Title - Sujet Cale Sèche Martha L. Black 2020	
Solicitation No. - N° de l'invitation F3065-201043/A	Amendment No. - N° modif. 011
Client Reference No. - N° de référence du client F3065-201043	Date 2020-05-08
GETS Reference No. - N° de référence de SEAG PW-\$QCV-018-17905	
File No. - N° de dossier QCV-9-42262 (018)	CCC No./N° CCC - FMS No./N° VME
Solicitation Closes - L'invitation prend fin at - à 02:00 PM on - le 2020-05-21	
Time Zone Fuseau horaire Heure Avancée de l'Est HAE	
F.O.B. - F.A.B. Specified Herein - Précisé dans les présentes	
Plant-Usine: <input type="checkbox"/> Destination: <input type="checkbox"/> Other-Autre: <input checked="" type="checkbox"/>	
Address Enquiries to: - Adresser toutes questions à: Piras, Gabriel	Buyer Id - Id de l'acheteur qcv018
Telephone No. - N° de téléphone (418) 956-2350 ()	FAX No. - N° de FAX () -
Destination - of Goods, Services, and Construction: Destination - des biens, services et construction:

**TITRE : NGCC Martha L. Black - Radoub en cale sèche – 2020
Modification 011**

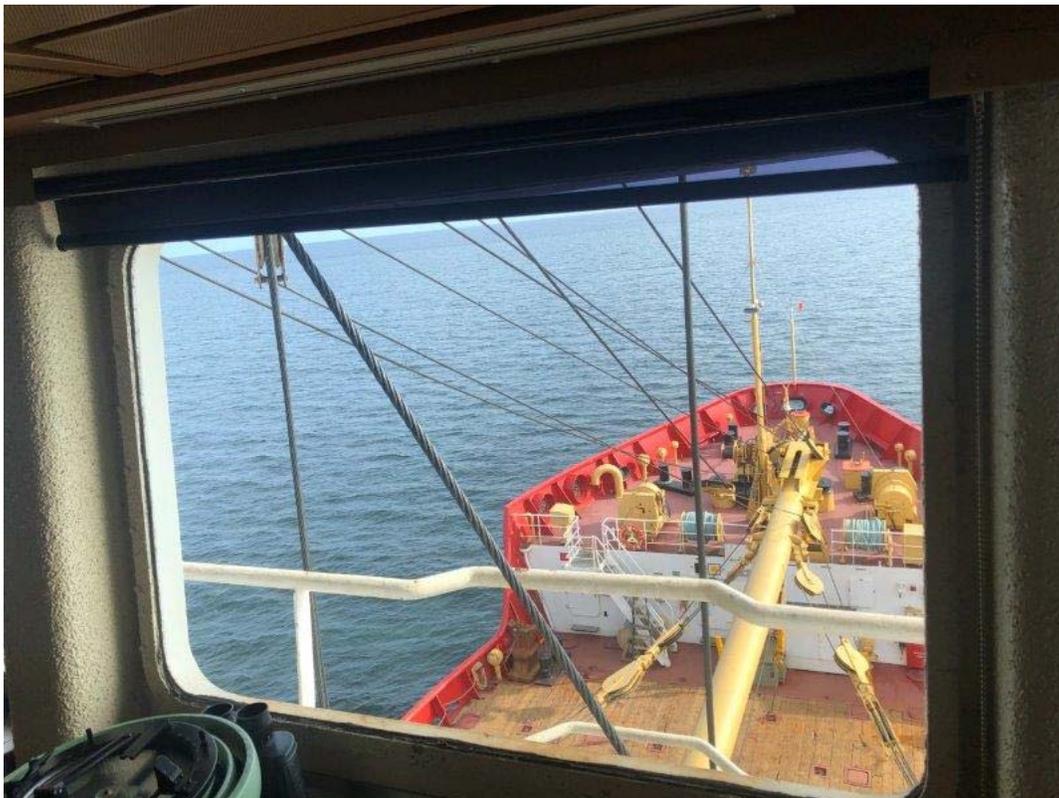
21.3.22 - Pouvez-vous préciser le type, dimension et quantité de soupapes à traiter à 21.3.22?

1 globe 2" = aspiration des pompes d'eau potable (note : difficile d'accès sur le côté bâbord; voir photo)

1 gate 2" = soupape pour sonde de niveau (note : très difficile d'accès sur le côté bâbord; voir photo)

Réponse : Il y a 4 valves fixées directement à chaque réservoir:
